**AVIS RELATIF À LA PROTECTION
CONTRE LES EVENTUELS EFFETS NOCIFS ET NUISANCES
PROVOQUÉS PAR LES RAYONNEMENTS NON IONISANTS
GÉNÉRÉS PAR DES ANTENNES ÉMETTRICES STATIONNAIRES**

Commune : LA LOUVIERE - Exploitant : PROXIMUS

Référence exploitant : 64RFD_01

Rapport n° 2459 / 2025

Figure 2 : Vue en plan des installations d'antennes dans un rayon de 300 mètres autour de l'installation faisant l'objet de la demande d'avis

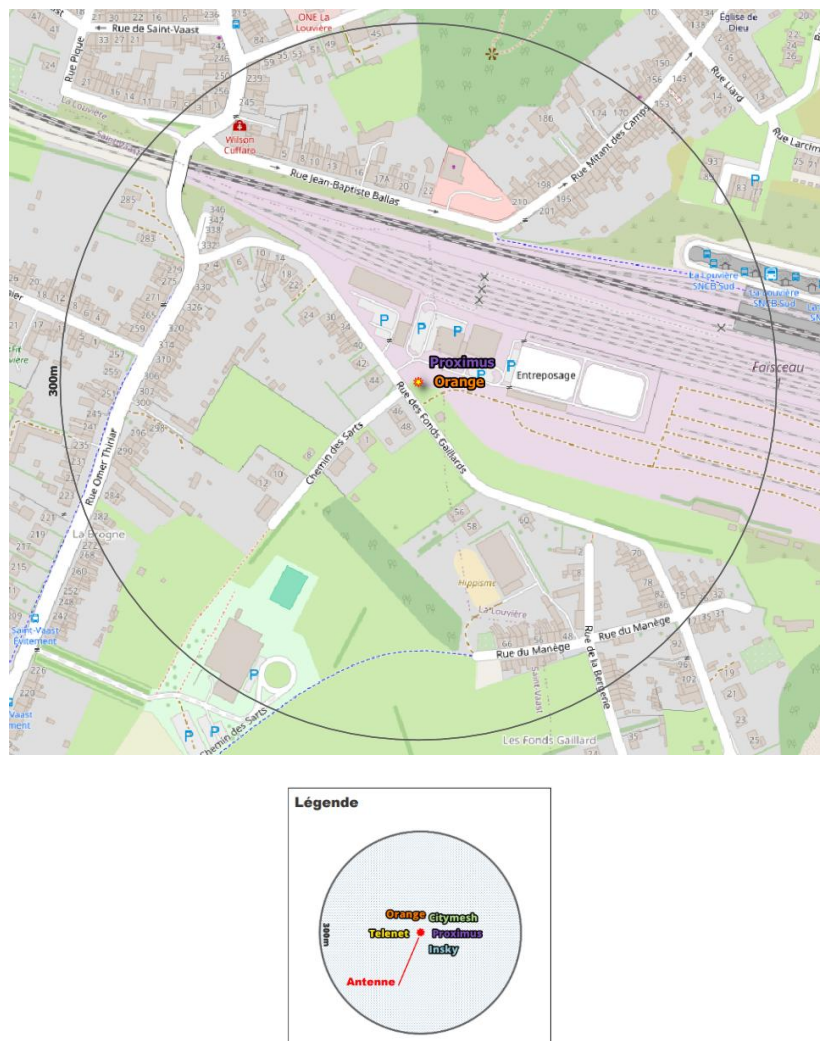
- a) il y a au plus 4 installations d'antennes émettrices stationnaires présentes dans la zone d'évaluation de 300 mètres de rayon représentée dans la figure 2, y inclus l'installation référencée dans le paragraphe 2 : la limite cumulative définie à l'article 4, §2 du décret est nécessairement respectée dans les lieux de séjour à l'intérieur de la zone d'évaluation de 300 mètres de rayon ;

- b) il y a exactement 5 installations d'antennes émettrices stationnaires présentes dans la zone d'évaluation de 300 mètres de rayon représentée dans la figure 2, y inclus l'installation référencée dans le paragraphe 2 et il existe, pour 3 ou 4 de ces installations, un avis attestant le respect de la limite abrogée de 3 V/m : la limite cumulative définie à l'article 4, §2 du décret est nécessairement respectée dans les lieux de séjour à l'intérieur de la zone d'évaluation de 300 mètres de rayon ;

- c) dans tous les autres cas, il a été vérifié que la limite cumulative définie à l'article 4, §2 du décret n'est pas dépassée dans les lieux de séjour sur base du nombre d'installations localisées dans la zone d'évaluation de 300 mètres de rayon représentée dans la figure 2, de leur localisation ainsi que des données inscrites dans la figure 1 et au paragraphe 4 du présent avis et dans les avis attestant le respect de la limite par installation ou de la limite abrogée de 3 V/m relatifs aux autres installations reprises dans la figure 2.

Compte tenu des considérations ci-dessus, il apparaît que l'intensité du rayonnement électromagnétique généré, dans les lieux de séjour situés dans un rayon de 300 mètres autour de l'installation référencée dans le paragraphe 2, par l'ensemble des antennes émettrices stationnaires de l'ensemble des exploitants du même site d'antennes émettrices stationnaires respecte la limite fixée à l'article 4, § 2 du décret.
